DECLARATION DE PROJET EMPORTANT MISE EN COMPATIBILITE DU PLU COMMUNE DE FARGUES-SUR-OURBISE

AVIS DES PERSONNES PUBLIQUES ASSOCIEES

Avis délibéré de la Mission régionale d'autorité environnementale de Nouvelle-Aquitaine sur le projet de mise en compatibilité par déclaration de projet n°1 du plan local d'urbanisme (PLU) de la commune de Fargues-sur-Ourbise (47) pour permettre l'implantation d'un parc photovoltaïque sur une ancienne carrière d'extraction de matériaux, porté par la communauté de communes des Coteaux et Landes de Gascogne

n°MRAe 2024ANA82

Figure 3 : Le règlement graphique avant et après la mise en compatibilité n°1 du PLU de Fargues-sur-Ourbise (Source : Exposé des motifs, page 33)

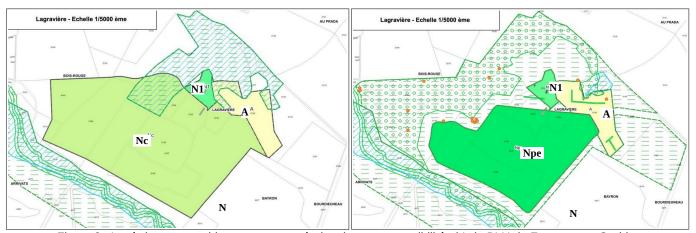
La pièce du règlement graphique avant la mise en compatibilité n°1 fournie dans le dossier fait cependant apparaître le classement intégral des parcelles concernées en zone naturelle de développement photovoltaïque Npv.

La MRAe recommande de fournir dans le dossier le règlement graphique du PLU en vigueur en cohérence avec le dossier de mise en compatibilité.

Elle recommande également de présenter un tableau des surfaces avant et après la mise en compatibilité n°1 afin de permettre d'évaluer plus précisément l'évolution du zonage graphique.

Figure 4 : Carte des enjeux globaux (à gauche) et carte des zones humides (à droite) (Source : Étude d'impact, pages 74 et 197)

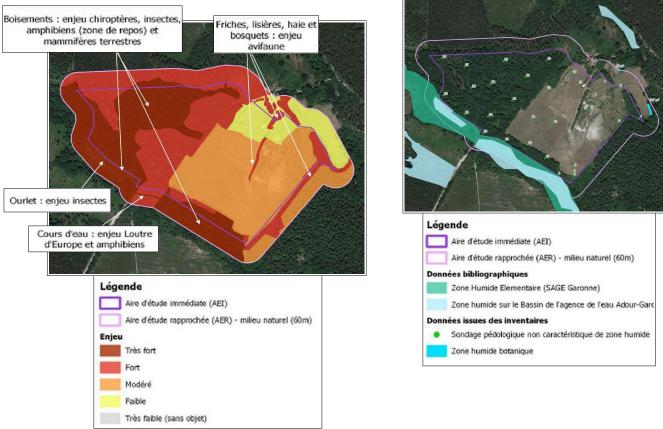
La carte des enjeux globaux localise des secteurs à enjeux forts et très forts sur une large partie ouest et au sud des parcelles concernées par la modification de zonage.

La MRAe recommande de justifier le choix de privilégier la compensation des incidences sur des boisements et une haie à enjeux forts au lieu d'éviter leurs classements en secteur Npe.

Figure 236. Tracé prévisionnel de raccordement de la solution n. (2). La tranchée suivrait les routes départer RD283, RD154, RD656, RD930, etc.

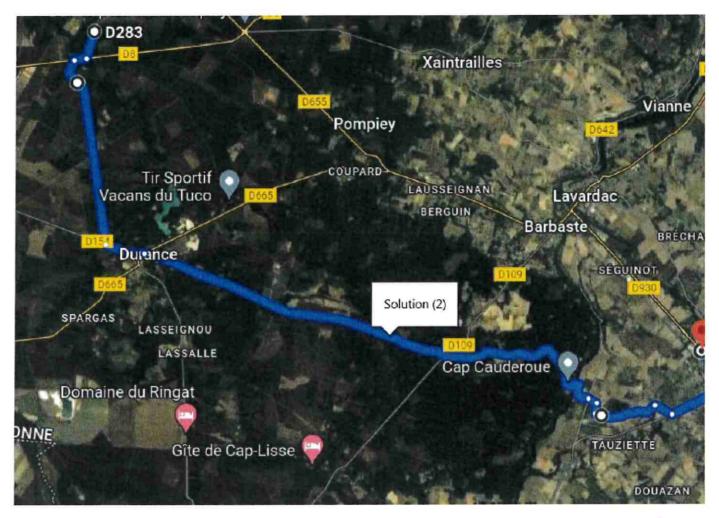
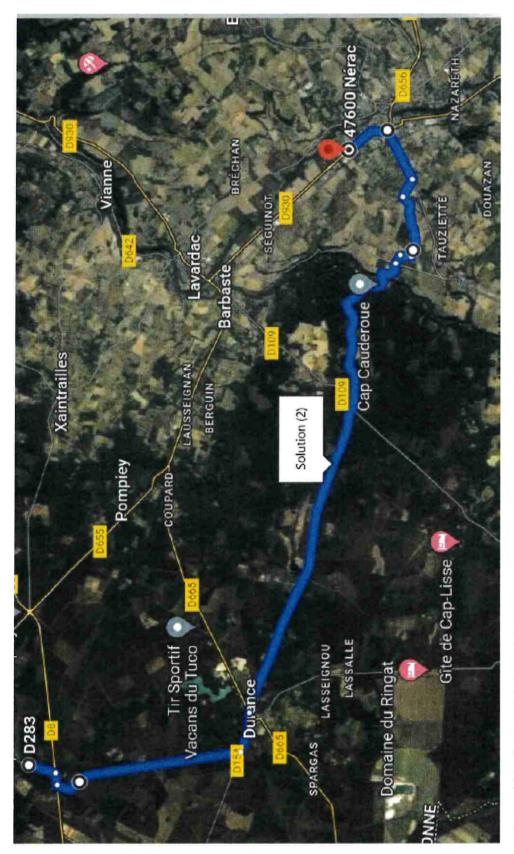
Le projet privilégie la solution du tracé n°2 qui est la moins dommageable au réseau routier départemental. Les 2/3 du tracé sont sur voies communales

Ce tracé est similaire de Nérac à la D8 pour l'alimentation RTE du Projet Swiss chrono D8.

C'est d'autant plus intéressant pour nous puisque on a déjà pas mal travaillé dessus.

Figure 235. Tracé prévisionnel de raccordement de la solution n. (1). La tranchée suivrait les routes départementales existantes : RD283, RD655, RD933, RD6, etc.

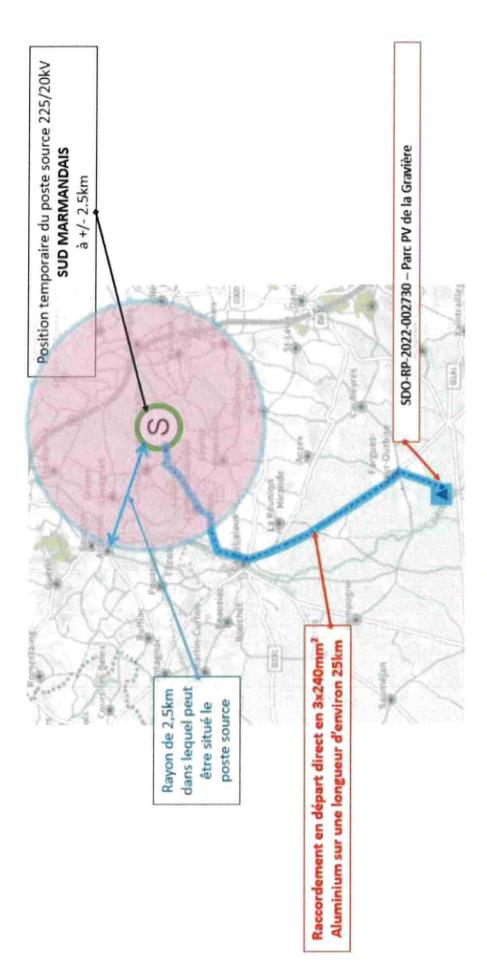
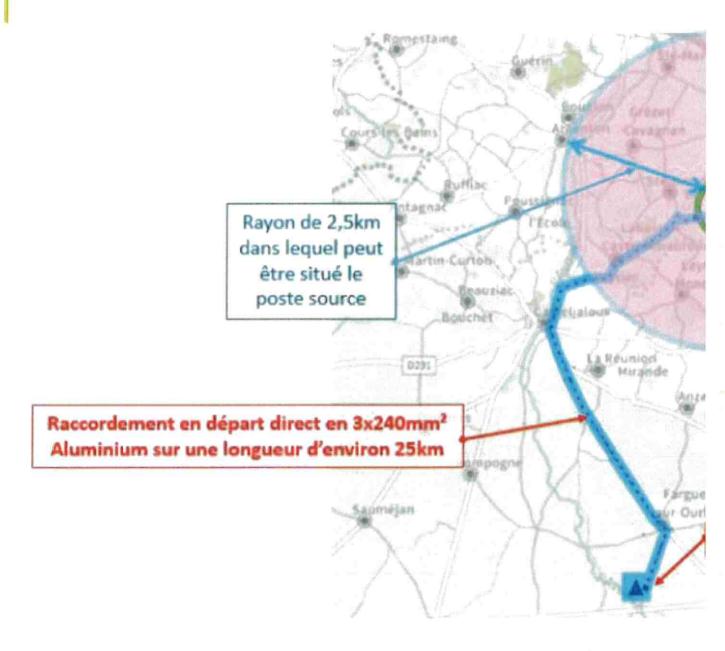
Le tracé 1 est + préjudiciable au réseau départemental puisque il utilise les D655 et D933 sur 13kms dont les traverses d'agglo de Fargues sur O et Casteljaloux (= sous chaussée)
